Keuringsverslag van een elektrische laagspanning- en zeer lage spanningsinstallatie

NIET CONFORM

Straatnaam	Moorseelsestraat
Huisnummer	54
Busnummer	
Postcode	8500
Gemeente	Kortrijk
Land	België

Controlebezoek van een huishoudelijke installatie volgens (KB 08/09/2019) - AREI Boek 1- 6.5. en 4.2.4.3.

Afbeelding schakel- en verdeelbord:

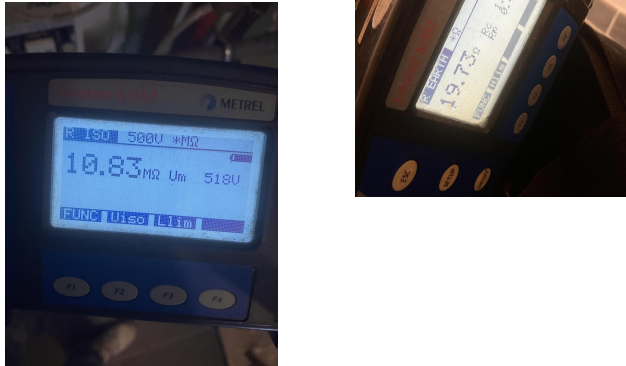
- I1.01 Eéndraadschema van de installatie is te voorzien en/of te vervolledigen. (Boek 1 Afdeling 2.12 - 2.13 en 3.1.2 en 9.1.2)
- I1.02 Situatieschema van de installatie is te voorzien en/of te vervolledigen. (Boek 1 Afdeling 2.12 - 2.13 en 3.1.2 en 9.1.2)

- I4.05 De aansluitingen van de hoofd-equipotentiaalverbindingen (water, gas, vertrek en terugvoerleiding van verwarming) dienen vervolledigd te worden. (Boek 1 Onderafdeling 5.4.4.1.)

- I5.02 De aanduiding van de stroomkringen en/of apparatuur, aansluitklemmen, enz dient aangebracht of vervolledigd te worden. (Boek 1 Onderafdeling 3.1.3.1. en 3.1.3.3.A. en 5.1.6.1)

- I5.13 De nominale spanning dient duidelijk vermeld te worden op een oordeelkundig gekozen plaats. (Boek 1 Onderafdeling 3.1.3.3.)
- I9.02 Schakelaar, contactdoos of aftakdoos herschikken en opnieuw bevestigen. (Boek 1 Onderafdeling 1.4.1.3.)
